大型バスの電気装置のリコールについて

平成 21年12月8日

リコール届出番号2433

平成21年12月8日、日産ディーゼル工業株式会社は下記のリコールを国土交通大臣に届け出しました。

改善箇所説明図②

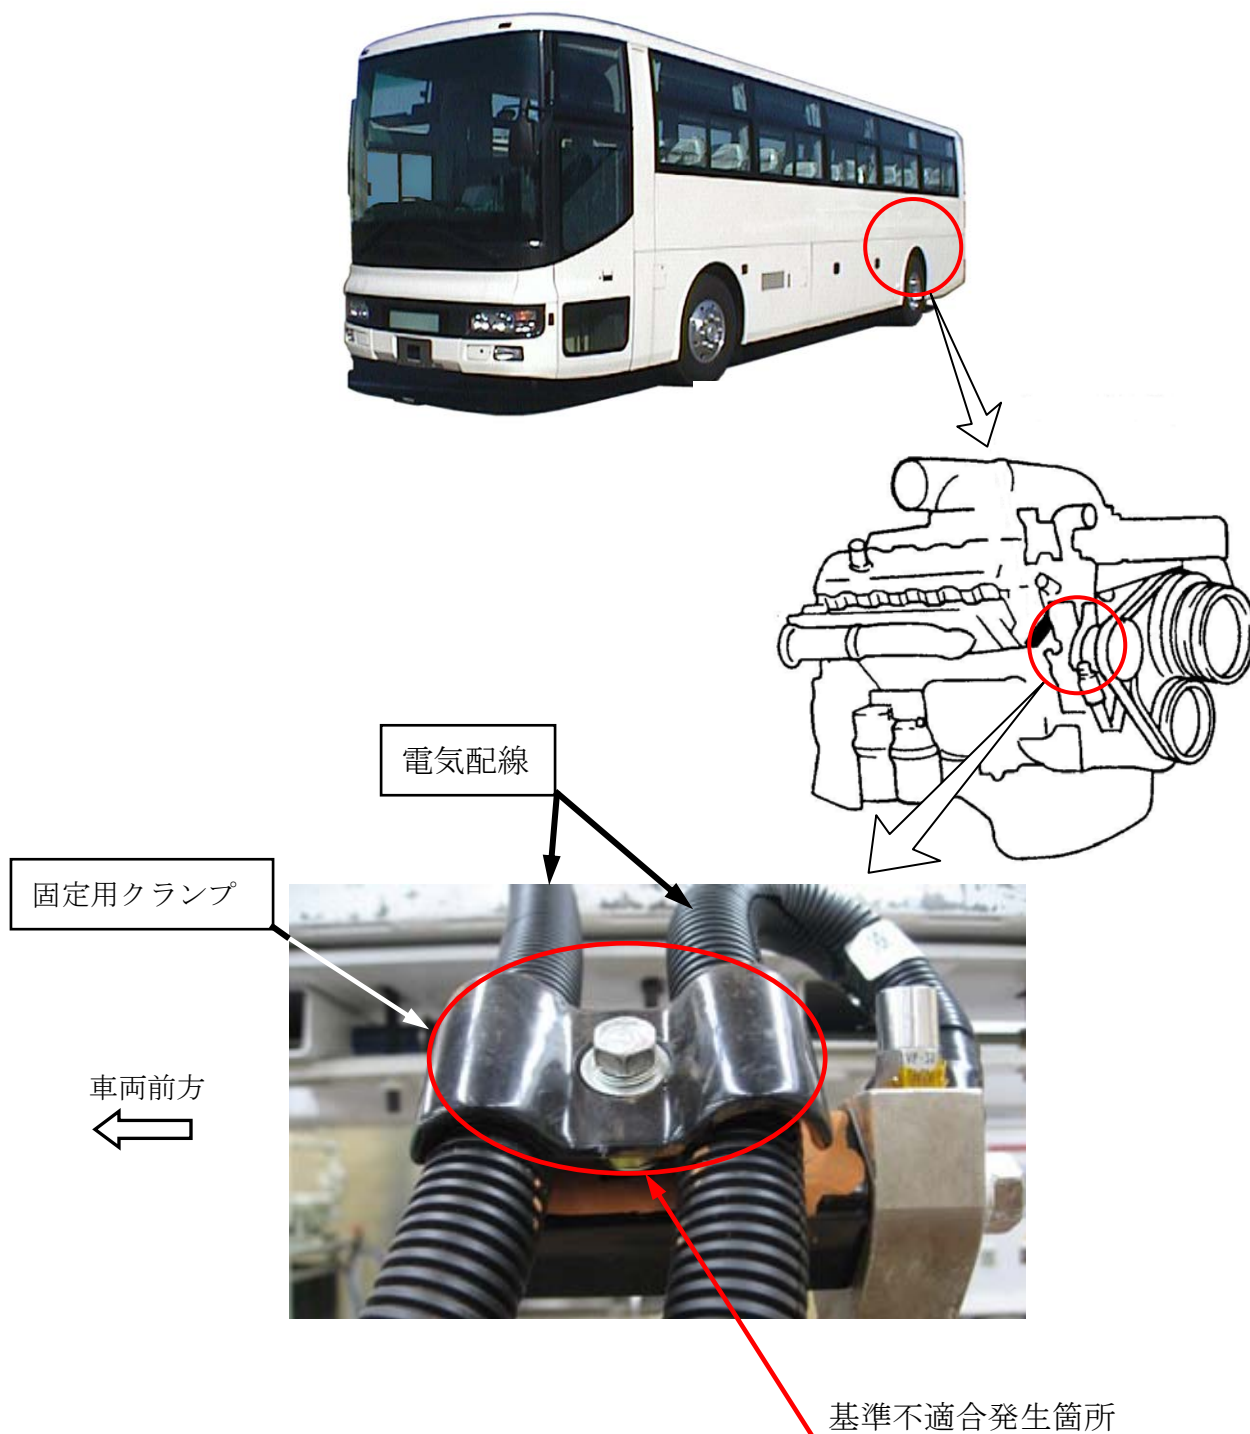
原動機室上部のオルタネータ用電気配線の取り回しが不適切なため、当該電気配線がエアチューブ用固定クランプと接触しているものがある。そのため、そのまま使用を続けると、原動機の振動等により当該電気配線及びエアチューブが損傷し、最悪の場合、充電及びエア充填不良となるおそれがある。

全車両、当該電気配線を新品と交換するとともに、取り回しを変更する。また、エアチューブに損傷がある場合は、新品と交換する。

識別：電気配線の被覆表面に、白色ペイントを塗布する。

改善箇所説明図 ①

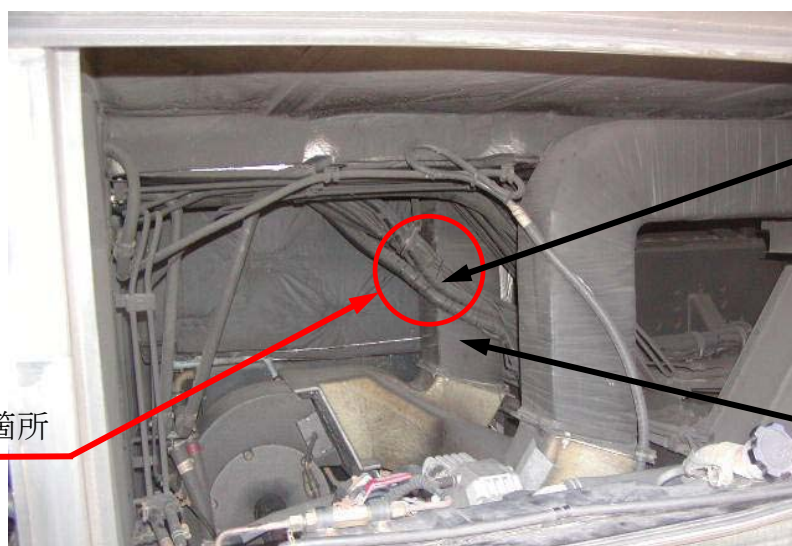
原動機のアオルタネータ用電気配線の固定方法が不適切なため、当該電気配線と固定用クランプに隙間が発生しているものがある。そのため、そのままの状態で使用を続けると、原動機の振動等により当該電気配線が損傷し、最悪の場合、充電不良となるおそれがある。

全車両、当該電気配線を新品と交換するとともに、固定用クランプを対策品と交換する。

識別：固定用クランプに、白色ペイントを塗布する。
